## **Autorité environnementale**

# **Avis délibéré de l'Autorité environnementale sur le plan de gestion pluriannuel des opérations de dragage d'entretien sur le canal du Nivernais (58 - 89)**

**n°Ae : 2014-49**

Figure 5 : Profil du chenal (objectif en section courante). Source : dossier p.123.

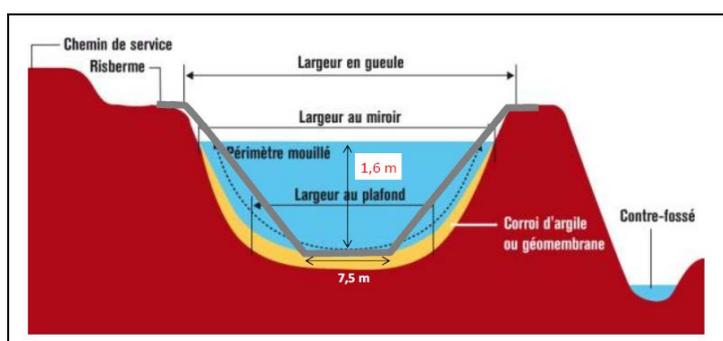
Aujourd'hui figurent au règlement particulier de police de navigation (RPP) des objectifs plus ambitieux que ceux retenus au présent dossier par VNF : largeur au plafond<sup>39</sup> de 10m, permettant un croisement plus facile de 2 péniches Freycinet et mouillage de 1,6m.

Par ailleurs, le fait que le gabarit dans son état actuel apparaisse bien inférieur à l'objectif fixé, qui lui-même est inférieur à celui figurant au RPP, peut conduire à poser la question de la cohérence entre la manière dont le canal est exploité et ce que ce règlement affiche. Lors de la visite sur place, les rapporteurs ont été informés qu'une révision du RPP était en cours et ces évolutions seraient intégrées dans la nouvelle version.

***Pour la bonne information du public, l'Ae recommande que VNF précise dans le dossier soumis à enquête publique dans quel délai le règlement particulier de police de navigation (RPP) sera révisé pour tenir compte des nouveaux objectifs de gabarit.***

Figure 5 : Protocole analytique suivi pour la caractérisation initiale des matériaux.  
Source : note complémentaire.

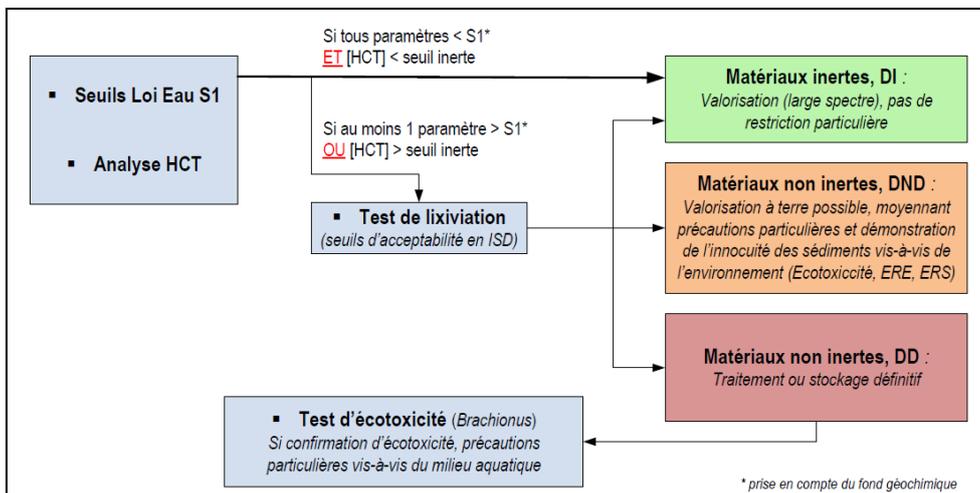
Le protocole proposé est bien conforme à l'arrêté du 9 août 2006. Il montre d'ailleurs que l'indicateur  $QS_m$  mis en avant dans le dossier n'est pas utilisé dans ce processus opérationnel.

L'Ae note que l'essai d'écotoxicité qui intervient en dernier ressort est un essai de toxicité aiguë. Le risque est donc de ne pas confirmer par cet essai une toxicité avérée car liée à la présence de substances dont la toxicité chronique ou sublétales est connue.

Figure 6 : Synthèse du bilan annuel des dragages. Source : dossier p.145.

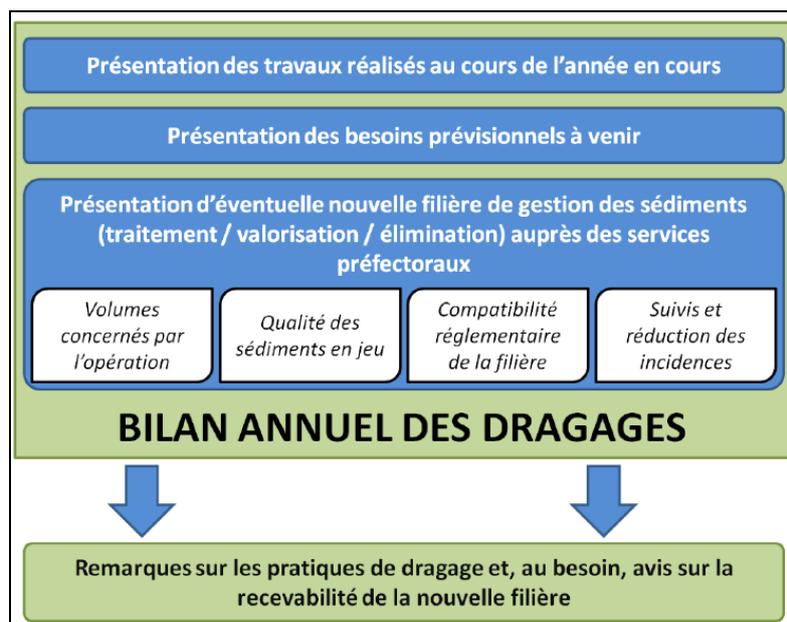
***L'Ae recommande que VNF précise quel est le niveau de précision des « fiches d'incidences » produites pour la réunion annuelle de bilan et programmation, et comment il s'assurera que les prestataires en charge des opérations prennent effectivement en compte les sensibilités recensées par les « fiches d'incidence », en particulier par la mise en œuvre des mesures ERC prévues.***
